# 对《PXH-43A/DT型保护屏拒动实例及改进情况》一文的几点补充意见

川南电力调度分局 李昌国

刊登在本刊90年一期上的《PXH—43A/DT型保护屏拒动实例及改进情况》一文（以下简称“文”）所反应的故障是难得的资料，它说明在实际运行中确实存在比较复杂的转换故障，而且引起了保护不正确动作。为了总结运行经验，本文对如下问题作补充说明：

图 2 保护不正确动作原因分析及改进措施有关部份接线图

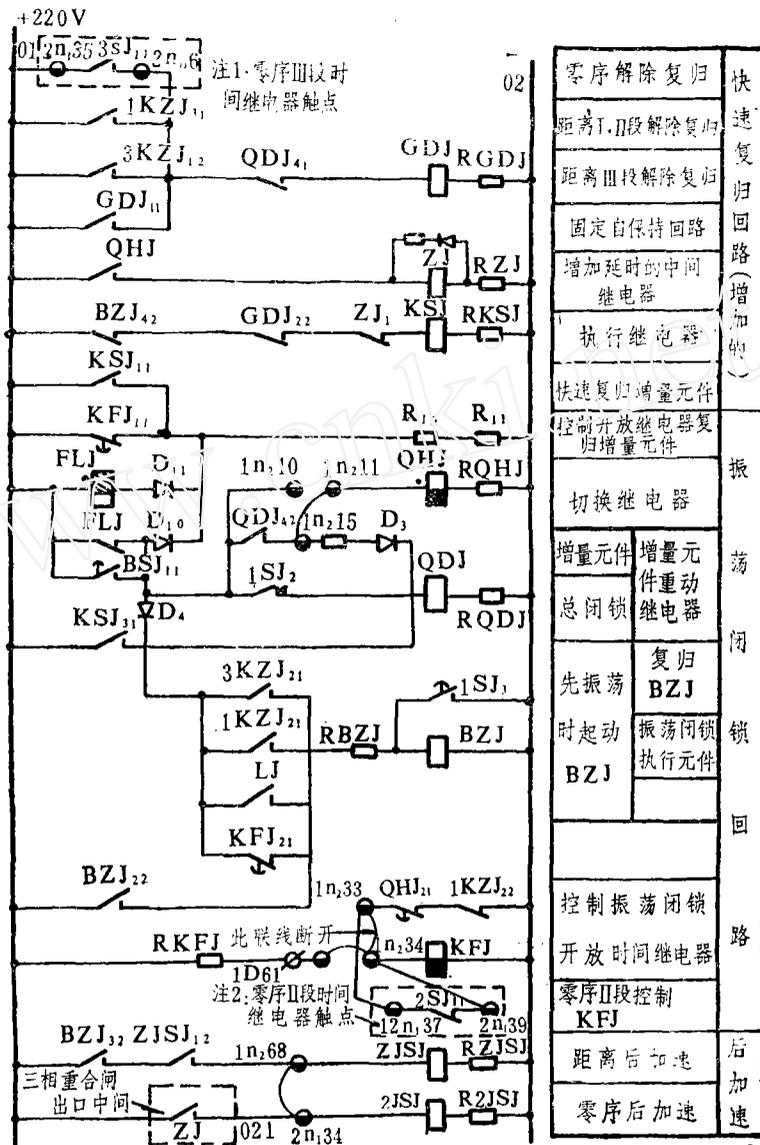
这个问题主要是针对加有快速复归的 PXH—43A/DT 屏，原理图如图 2。快速复归部份是在 LH—15A 距离保护中增设了 3 K SJ，ZT，GDJ 三个继电器（由西北、西南电力设计院，西南电管局试研所等单位专为成渝线铁道电气化研制的）。

K SJ：快速复归执行继电器，K SJ<sub>11</sub> 复归 FLJ 的同时 K SJ<sub>11</sub> 直接启动 QDJ 和 QHJ，设计要求 K SJ<sub>11</sub> 先于 K F J<sub>11</sub> 短接 FLJ 保持线圈，保证在不启动 BZJ 的情况下整组复归。快速复归的时间要求为 0.2~0.24 秒。而故障开始到 K F J<sub>11</sub>，K F J<sub>31</sub> 闭合启动 BZJ 即振荡闭锁开放时间要求 0.3 秒多。

当发生单相接地故障，特别是 II、III 段范围内的故障阻抗元件多数情况（决定于距离 III 段的整定值，保护安装点和故障点的正序和零序综合阻抗的大小等因素）不会动作，由 K SJ 快速复归，BZJ 不起动。从图 2 中后加速部份可以看出，ZTSJ（距离后加速）2JSJ（零序后加速）都是由 SZCH 出口继电器动合触点启动，由 BZJ<sub>32</sub> 实现自保持。单相接地故障如果不快速复归，经开放时间后由 K F J 复归，BZJ 起动作 BZJ<sub>32</sub> 闭合，开关跳闸之前 BZJ<sub>32</sub> 就已接通，只要重合闸一动作便可经 BZJ<sub>32</sub> 和 ZJSJ<sub>12</sub> 实现自保持，后加速是可靠的。所以厂家的说明书和调试规程中对两只 JSJ 继电器没有提出断电复归的时间要求。前面所介绍的第一次故障中就是由于阻抗元件不可能动作，是由快速复归的，BZJ 没有动作，靠 2 JSJ 的固有延时来保证零序后加速成功，据推算至少 0.2 秒以上才可靠。

前面所列的第二次故障，即 191 重合以后发生的  $d_A^{(1)}$  转  $d_{AB}^{(1)}$  的转换时刻发生在故障后 0.2s 左右，刚好与 K SJ<sub>11</sub> 同时闭合，这之后是  $d_{AB}^{(1)}$  转  $d^{(3)}$ ，负序分量逐渐减小，FLJ 一经复归无法再次启动。而 QDJ 和 QHJ 动作后，QDJ<sub>31</sub>、QDJ<sub>21</sub>、QDJ<sub>22</sub> 断开了距离 I、II、III 段及后加速的出口回路，造成全部拒动（这部份图 2 中没有画出）。另外这种屏的电压回路断线闭锁装置无  $3U_0$  反闭锁，由于同样原因可能使总闭锁误动作，造成全部保护拒动（制造厂早已改进）。

1. 为解决以上一、二项分析的保护拒动, 用零序Ⅲ段时间继电器 3SJ<sub>11</sub>的动合瞬动触点, 在单相接地故障时解除快速复归, 接线如图2中的注1。

2. 为解决以上第三项分析的保护越级跳闸, 用零序Ⅱ段时间继电器 2SJ<sub>11</sub>的瞬动断触点去控制振荡闭锁的开放时间。接线如图2中的注2。当本线路发单相接地转相间故障时, 只有在转换完成之后 2SJ<sub>11</sub>的瞬动断触点闭合, KFJ才能开始复归。如果发展为距离Ⅱ段范围以内的相间故障, 1KZJ<sub>22</sub>断开, KFJ不复归, 使距离Ⅱ段能可靠出口跳闸, 满足了整定配合的需要。采取这一措施后对躲振荡的性能可能有些影响。如图3, 当

图2 豆厂录波图表中所列为135的电流和110kV母线电压均为二次值  
(4月20日1:18')

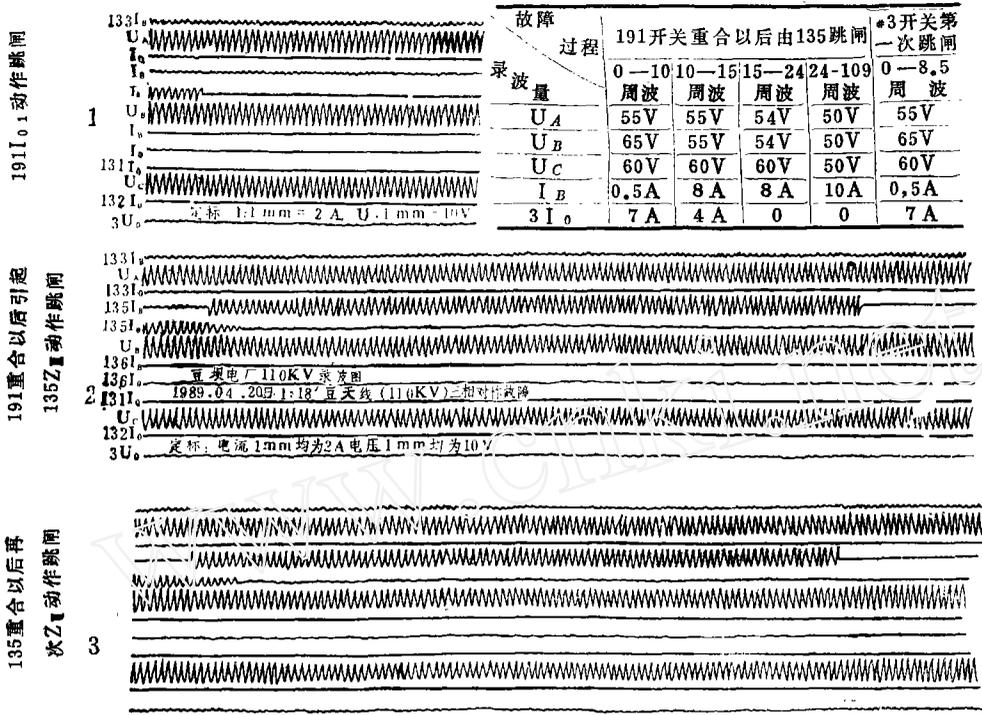
第一次： $d^{(1)}$ ， $3I_0 = 840/7$ 安， $U_{AX} = 55$ 伏， $U_{BX} = 65$ 伏， $U_{CX} = 60$ 伏。 $191I_{0I}$ 动作跳闸，切除故障时间约0.18秒。

第二次，191重合以后： $d^{(1)}$ 转 $d^{(1)'}_{AB}$ ，转换发生在故障后0.2s， $3I_0$ 由7A变为4A， $I_B$ 由0.5A上升到8A。 $U_{AX} = U_{BX} = 55$ V， $U_{CX} = 60$ V。由 $d^{(1)'}_{AB}$ 转 $d^{(3)}$ 发生在故障后约0.3s。 $3I_0$ 由3A变为0， $I_B = 8$ A， $U_{AX} = U_{BX} = 54$ 伏。 $U_{CX} = 60$ V。0.3秒以后为三相故障，三相电压降至50伏， $I_B$ 升为10A。由豆厂135距离III段经约2.2秒切除故障，135重合以后故障的转换情况与第二次基本相同，仍由135距离III段动作跳闸。根据录波得到的电气量和保护的整定方案比较分析暴露出：

1. 191零序后加速II段拒动。2. 191、165距离按整定方案看来是正确的，因为191第一次跳闸以后191、165距离I、II段已闭锁只剩III段，而135距离III段是与165II段配合的，动作时限2秒小于191和165距离III段时限3秒和3.5秒。这是LH—15A距离原理决
